## RECUEIL DES FICHES D'IDENTIFICATION DES MALFAÇONS

Septembre 2019

## FICHES D'IDENTIFICATION DES MALFAÇONS CES-CET

RCHE M.1

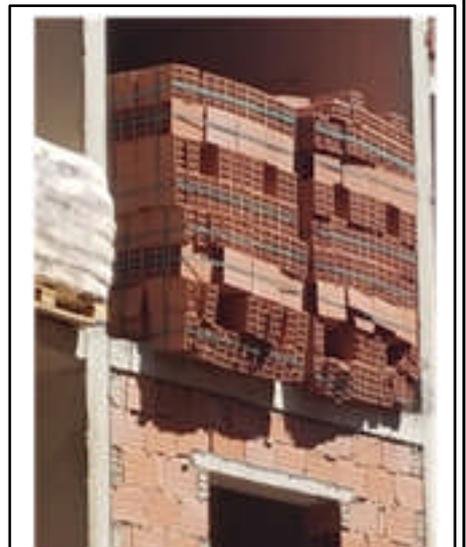
- Stockage anarchique des briques - pose au contact direct avec le sol;
- Utilisation de briques fissurées et de mauvaise qualité.

- La brique doit être stockée hors sol avec des supports adaptés.

**Fig. 65 - Mise en oeuvre d'une cloison**

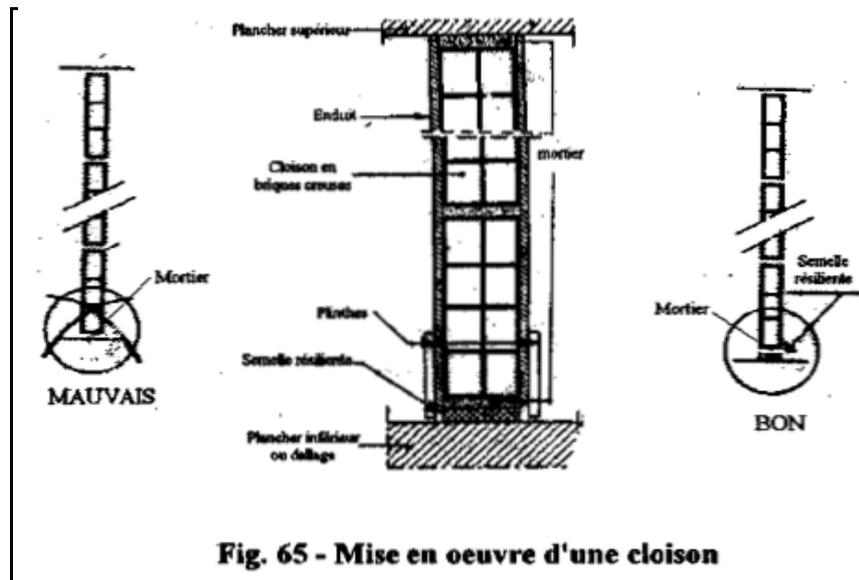
- Absence de semelle résiliente à la base et au sommet des murs intérieurs en maçonnerie;
- Mauvaise exécution de la couche de mortier en tête des murs.

- Exécuter des semelles résilientes avec un hourdage en mortier d'épaisseur minimum 1 cm.

RCHE: M.4

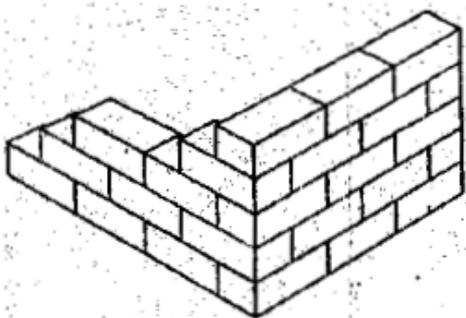
- Absence de raidisseurs horizontaux et verticaux, panneaux de grandes dimensions;
- Absence de jonction entre l'ossature en béton armé et l'élément de maçonnerie;
- Absence des armatures d'accrochage au niveau de jonction entre supports de nature différente;
- harpage entre mur intérieur et mur extérieur inexistant;
- implantation des conduits shunt dans les séjours;
- Croisement des briques à l'intersection des deux cloisons intérieures en maçonnerie non-respecté;
- Claustra non fixée au support;
- Gardes corps en maçonnerie des balcons insuffisamment ancrés dans les murs extérieurs.

Pour les murs porteurs, les jonctions doivent être réalisées par harpage des assises pour assurer une continuité dans la maçonnerie ( fig. 37).

RCHE: M.5

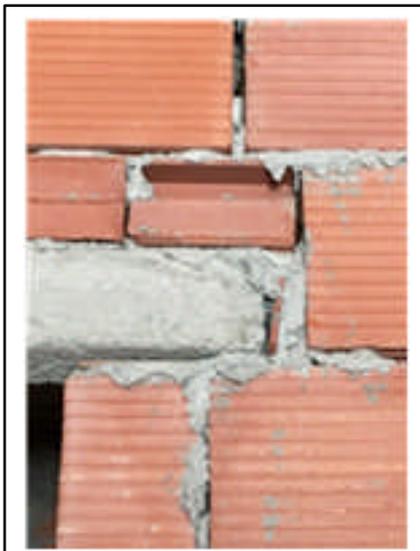
- Insuffisance des longueurs d'appuis des linteaux;
- Absence des appuis de baies et de fenêtres;
- pente des baies de fenêtres insuffisante vers l'extérieur;
- appuis de baies non scellés dans la maçonnerie.

- Assurer les longueurs d'appuis des linteaux supérieurs ou égales à 20 cm.

- des appuis de baies de fenêtres avec un larmier et Rejingot

- Reprendre l'ensemble des appuis de baies avec Rejingot et goutte d'eau;

FIGHE: M.6

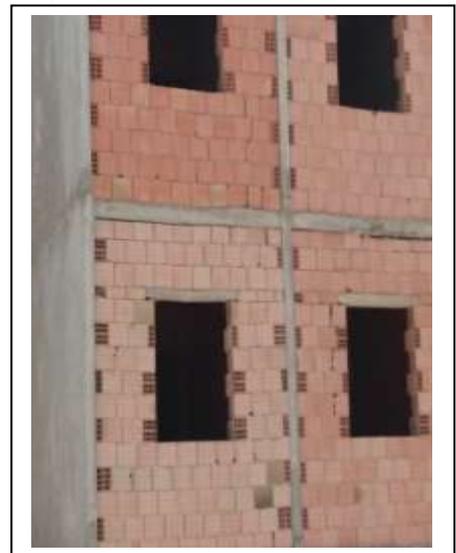
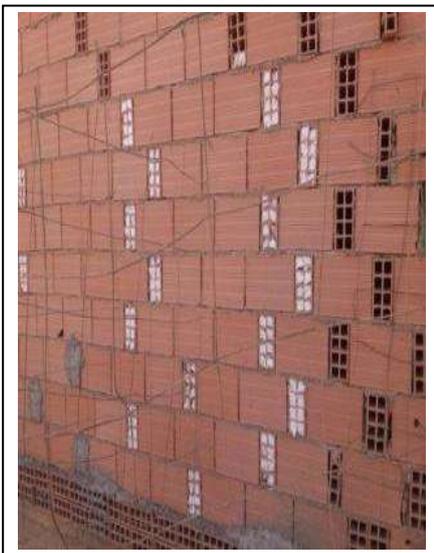
- Travaux d'exécution des parois et de murs en maçonnerie non conforme aux exigences règlementaire.
- Disposition d'un nombre important de brique perpendiculairement au plan du mur

- **Art 4.2.2** - Exécution des parois et murs – **Figure 57 – 59 – 60.**
- **Art 4.2.2.8** - Cloisons de doublage en briques creuses de terre cuite – **Figure 67** : les attaches ou briques de maintien sont utilisées uniquement si les cloisons de doublage ont une épaisseur brute inférieure à 7cm et une seule rangée verticale d'alvéoles (brique de 5cm qui ne sont pratiquement plus utilisées). Si la cloison de doublage est réalisée avec des briques de 10cm avec 2 rangées d'alvéoles, voir dans certains cas des briques de 15cm avec 3 rangées d'alvéoles, alors les attaches ou briques de soutiens ne sont pas nécessaires.

RCHE E

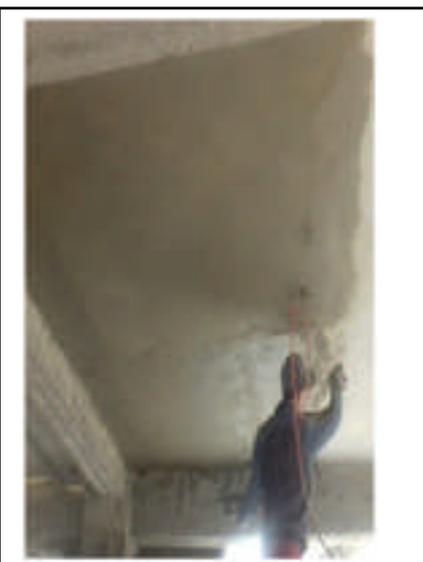
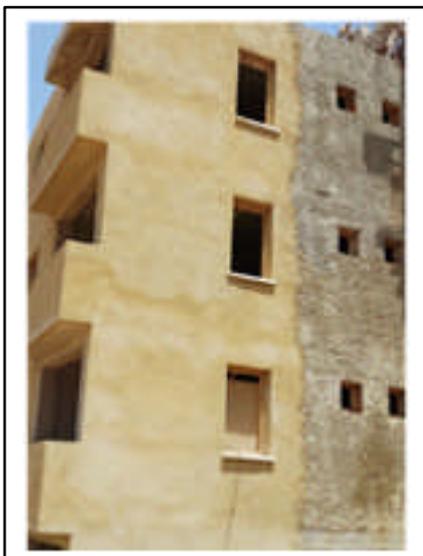
- Application des enduits extérieurs en 02 couches au lieu des 03 couches réglementaires;
- Présence de taches de corrosion;
- Enduits extérieurs fissurés;

- Epaisseurs des couches d'enduits non-respectées;
- Mode d'Application des enduits extérieurs non respecté;
- Application des enduits extérieurs (griffé) sur support irrégulier (couche de dressement non réalisée);

- Couches d'enduits extérieurs mal finis et non-nettoyés au droit des Joints entre blocs mitoyens;
- Traces visibles de reprise des enduits réalisés en plusieurs phases (verticales et horizontales) - changement de formulation;

- Mauvaise exécution des enduits intérieure (fissures, décollement par manque d'adhérence - couche d'accrochage non réalisée);
- Application des enduits extérieurs (griffé) sur support irrégulier (manque la couche d'enduit de dressement);

- Mauvaise résistance au poinçonnement;
- L'application des enduits sur support (Aspect, planéité et l'aplomb) est de qualité médiocre;
- L'application des enduits au niveau des ouvertures (portes - baies et fenêtres) doit être réalisée avant la pose des cadres;

- Formulation: Utilisation d'agrégats impropres.

- Reprendre la première couche (accrochage) des panneaux concernés ;
- Reprendre les panneaux présentant les malfaçons et défaut d'exécution des arrêtes ;
- Reprendre les panneaux d'enduit intérieur présentant des gondolements et un aspect hétérogène.

FICHE PI

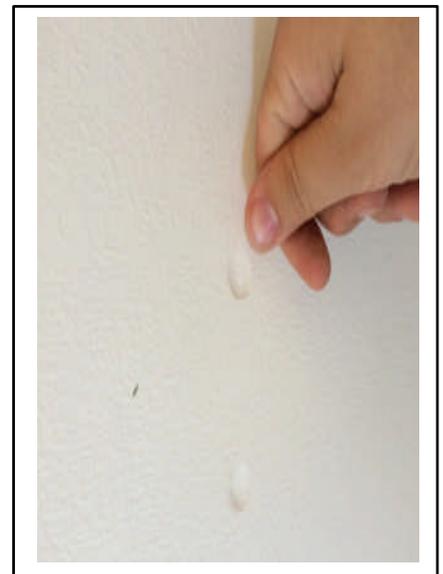
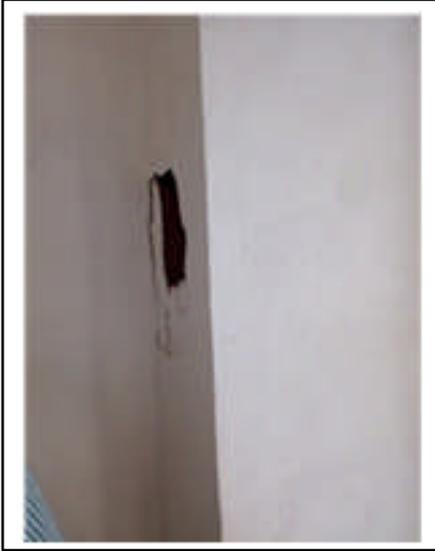
- Fissurations et craquelage de la couche de plâtre au dessus des ouvertures donnant sur l'extérieur ;
- Fissuration et craquelures localisées du plâtre sous plafond;

- Surfaces des parois en béton intérieures irrégulières, provoquant un faux aplomb des enduits intérieurs en plâtre par endroit;
- fissuration du plâtre dans les jonctions entre murs;

- Mauvaise qualité des enduits plâtre;
- Présence de corps étrangers (déchets de bois de coffrage) dans les enduits de plâtre;
- Epaisseur importante de la couche de plâtre atteint les cinq (5) centimètres;

- Empreinte visible suite à une pression sur les enduits au plâtre des murs intérieurs – défaut de dureté (art 3 du DTR).
- Dégradation des enduits en plâtre due aux infiltrations des eaux;

- Surcharge importante des couches de plâtre et manque d'adhérence au support;
- Décollement des gorges en plâtre;
- Défaut des planéités des enduits.
- Mauvaise finition des Planéités des arrêtes des enduits en plâtre.

- Assurer les épaisseurs minimales réglementaires pour les couches de plâtre;
- Reprendre les panneaux de plâtre mal exécutés;
- Traiter les zones présentant des traces d'humidité contre la source de pénétration des infiltrations
- Art 3 du DTR E 6.2.1 – Dureté de l'enduit : il est effectué une vérification de la dureté et de l'humidité en chaque zone correspondant à un sondage d'épaisseur.  
Les mesures sont effectuées au Duromètre Shore C.  
Les duretés locale et moyenne obtenues doivent être conformes aux valeurs données dans le tableau N°3.
- Vérification des planitudes locales, générale et Verticalité selon tolérances spécifiées à l'art 4 du DTR E 6.2.1.

RCHE R.1

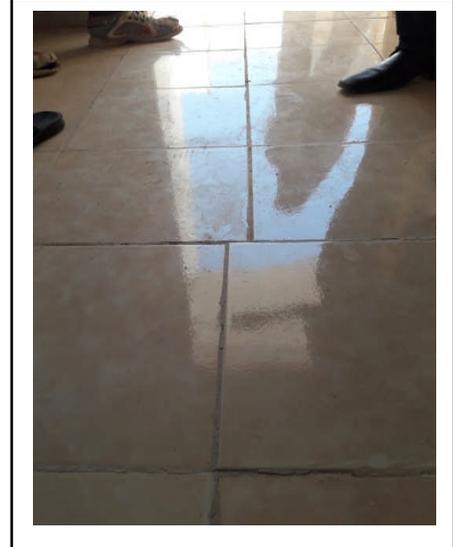
- Revêtement sol réalisés avec des joints irréguliers, très épais avec défaut de planéité;
- Manque de coulis de ciment blanc dans les joints de revêtement (carrelage des balcons);

- Joint périphérique important, non scellés, entre la dernière rangée de revêtement de sol et les cloisons en maçonnerie, dans les chambres;
- Mauvais alignement des joints au niveau du seuil de porte cuisine – hall;

- Défaut de jointement et mauvaise alignement des joints par endroit;
- Mise en œuvre des plinthes non conformes;
- Dosage et homogénéité du mortier colle non conformes;

- Dimensions et alignement des carreaux non-respectées;
- Joints ouverts de la dalle de sol au droit de la cuisine et du séchoir;
- Imperfection dans la pose de carrelage par endroit;

- Utilisation des matériaux de revêtements de sol non nettoyés;
- Epaisseurs du mortier de fixation supérieure à un 01 cm;
- pose de plinthes mal exécutées (épaisseur importante du mortier de pose);

- Plinthes posées sur support lisse;
- Enduit sur plinthe non biseauté;
- Défaut des niveaux de pose de revêtement;
- Inexistence des joints périphériques entre la dernière rangée de carreaux et le mur;

- Manque quelques plinthes au niveau de la cage d'escaliers;
- Fissuration de la chape (support) au niveau de la terrasse accessible;
- Surface au sol revêtue de ciment blanc en lieu et place du carrelage;

- Affaissement du carrelage;
- Absence des protections des revêtements de sol après achèvement des travaux de pose;

- Différence des niveaux des seuils balcon et chambre non respectée (niveau fini balcons supérieur au niveau fini des chambres);
- Joints des marches et contre marches mal réalisé.

- Reprendre les surfaces de revêtement sol présentant un mauvais alignement et une mauvaise planéité
- Reprendre le remplissage au coulis de ciment blanc pour les joints mal exécutés ;
- Traitement et rectification de l'épaisseur du mortier de pose des plinthes et finition par biseautage.

FCHE R.2

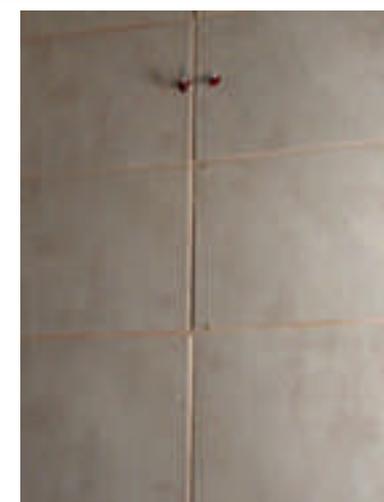
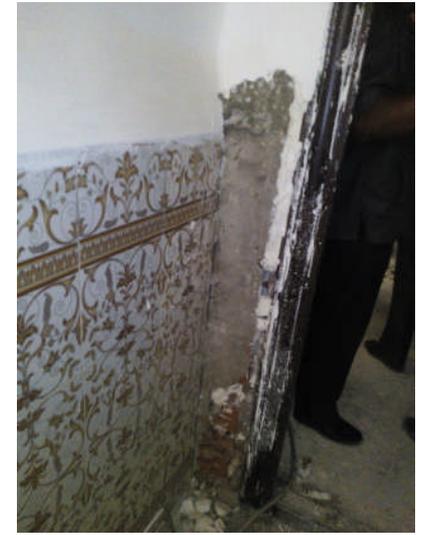
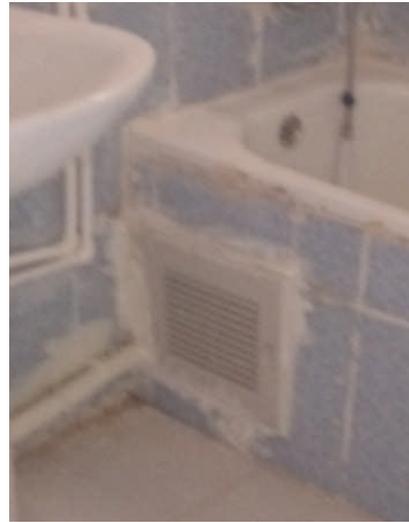
- Manque finition sur le raccordement mur-plinthe;
- Absence des coulis de scellement;
- Présence des vides entre la faïence Et le potager de cuisine;
- Variation des couleurs de la faïence au niveau des cuisines;
- défaut de fixation de la trappe de visite latérale de la baignoire;
- Les plinthes décoratives au niveau des arrêtes sont mal fixées;
- Non respect de la charge du mortier de pose pour la faïence;
- défaut de fixation de la trappe de visite latérale de la baignoire et le revêtement en faïence;
- Des surfaces verticales prévues en faïence ont été remplacée par un revêtement au mortier de ciment au niveau des salles d'eau;
- Les Panneaux de Faïence au niveau des SDB se décolle à la main (mauvaise exécution des scellements et qualité des résines colle).

- Reprendre les panneaux de revêtement présentant un mauvais alignement et une mauvaise planéité;
- Reprendre le remplissage au coulis de ciment blanc pour les joints mal exécutés.

FICHE Me.1

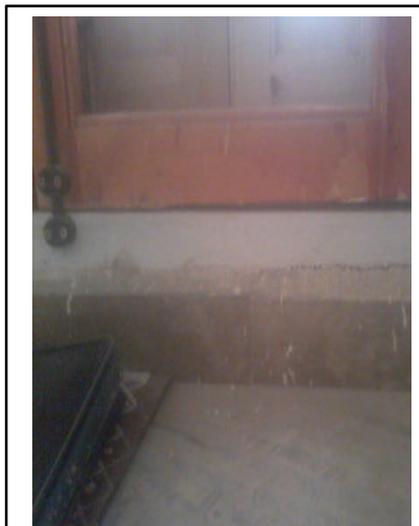
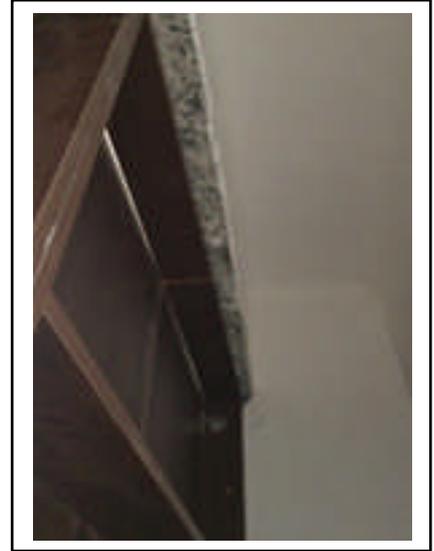
- Dimensions non respectées;
- Absence totale des persiennes pour les fenêtres;
- Manque des baguettes pour le calage de la Vitrierie;
- Certaines fenêtres n'assurent pas l'isolation à l'air et lumière;
- Décollement du Mastic des portes fenêtres exposées au soleil;
- Mauvaise qualité du mastic;
- Quincaillerie de mauvaise qualité;
- Défaut de pose des fenêtres dans les baies;
- Fixation de badaudage non sécurisé (fixation avec vis et chevilles);
- Absence des feuillures et percement des cadres des fenêtres;
- Manque couvre joints des portes intérieures et les fenêtres;
- fissures au niveau des cadres de la porte fenêtre des balcons.

- Assurer un bon remplissage et calfeutrement autour des cadres de portes et fenêtres.

FICHE: Me.2

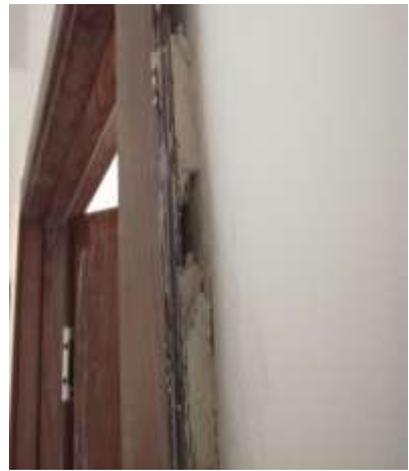
- Cadres de boiserie des portes descellés;
- Dimensions non respectées;
- Mauvaise fixation des cadres;
- Mauvaise confection des portes en bois des séjours, mauvaise qualité de la quincaillerie;

- Présence d'un obstacle à l'écoulement des eaux au niveau des portes fenêtres cuisine et séjour;
- Travaux de pose des menuiseries non achevés (fixation des cadres);

- Certaines portes n'assurent pas l'isolation à l'air et à la lumière;
- portail d'entrée mal fixés;
- Voilement des portes;
- La menuiserie métallique au niveau des balcons non conforme aux marchés;

- Le scellement des cadres doit être renforcé;
- porte d'entrée métallique mal ajustée en hauteur;
- menuiserie endommagée après squattage des logements;

- Mauvaise qualité de la menuiserie Bois;
- Mauvaise fixation du badaudage;
- Manque les chambranles;
- manque les chambranles au niveau des portes et fenêtres;

- vides importants entre les murs et les cadres en bois (absence de calfeutrement);
- Manque de rigidité et flexibilité de la main courante du garde corps escalier;

- ferronnerie du garde corps des balcons mal scellée et flexible sous faible poussée;

- Assurer un bon remplissage et calfeutrement autour des cadres de portes et fenêtres.

RCHE Me PVC

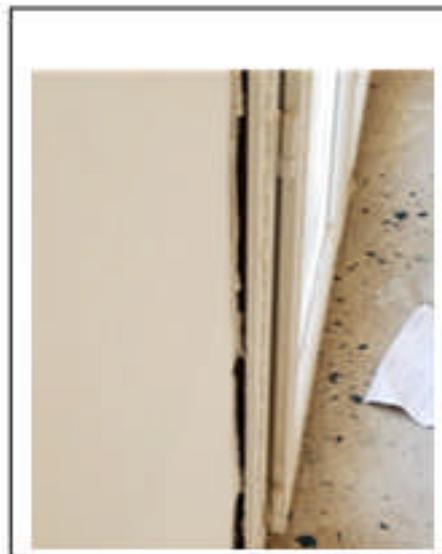
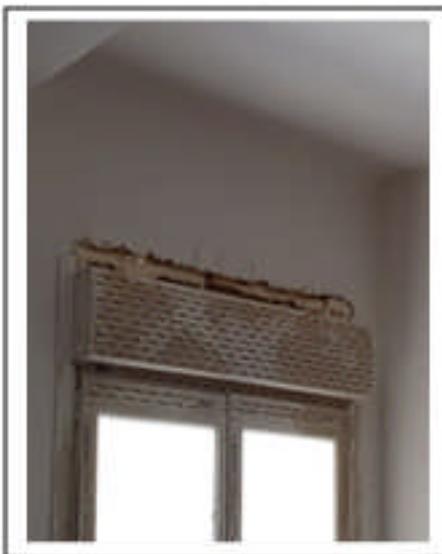
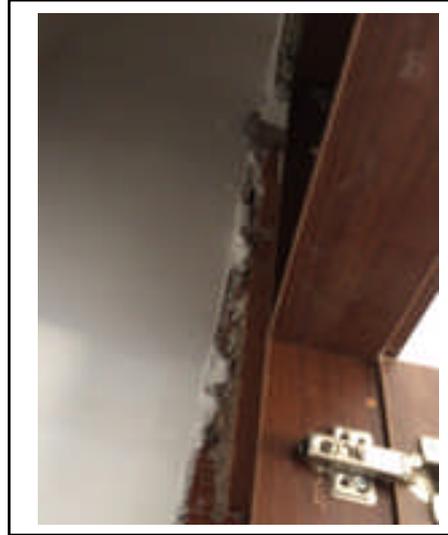
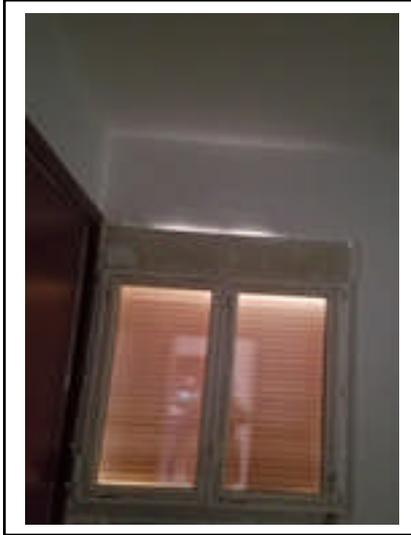
- Recouvrement des joints non conforme
- Mauvaise exécution de la menuiserie en PVC (Calfeutrement des joints intérieurs)
- fixation des cadres au support non conforme

- Le calfeutrement des Joints extérieurs autour des cadres pour fenêtres et porte fenêtre en PVC doit être réalisé avec un matériau adapté;
- Assurer un bon remplissage et calfeutrement autour des cadres de portes et fenêtres ;
- Reprendre la mise en place du couvre joint au niveau des murs pour fenêtres en PVC.

- Reprendre les travaux de mise en place des cadres de menuiseries.
- Revoir le mode de fixation selon l'article 1.1.1.4 du DTR E5.1

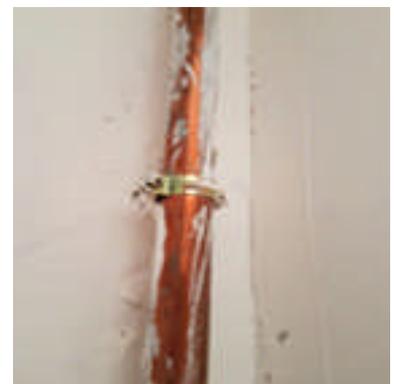
Absence de fourreaux

Mauvais cheminement

Collier de fixation sur soudure

Obstruction des extrémités

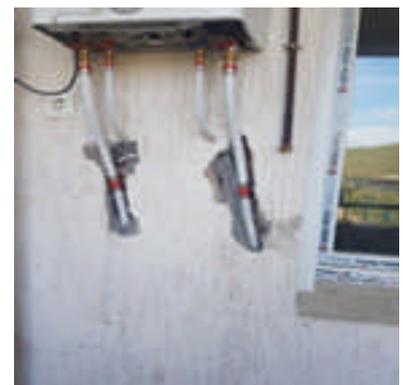
- Tracé et supportage non conforme ;
- Raccords encastrés.

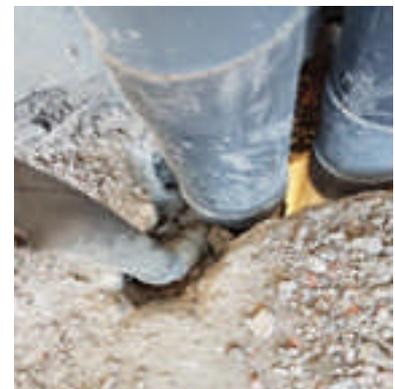
- Utilisation du chalumeau pour assemblage des canalisations ;
- Suppression des évacuations
- Non respect des pentes ;
- Raccords et coudes encastrés ;
- Réservations mal obstruées ;
- Absence des siphons de retenu d'eau ;
- Absence protection provisoire des évacuations.

Suppression des évacuations

Absence protection provisoire des évacuations

- Assemblages placés à proximité de la traversée: DTR E8.1 (§2.1)
- *Lorsqu'un assemblage de quelque type que ce soit est placé à proximité de la traversée d'une paroi (mur ou plancher), la distance doit être suffisante pour permettre la confection ou le montage de cet assemblage*

Chauffage- Climatisation- Ventilation

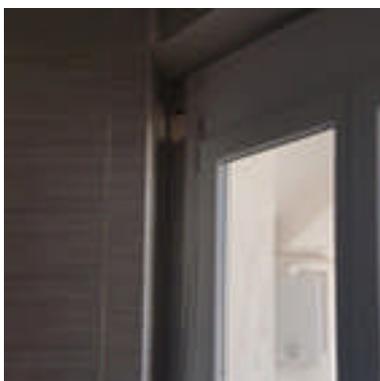
Mauvaise finition des réservations des Shunts aux niveaux des planchers

Hauteur des souches non respectée
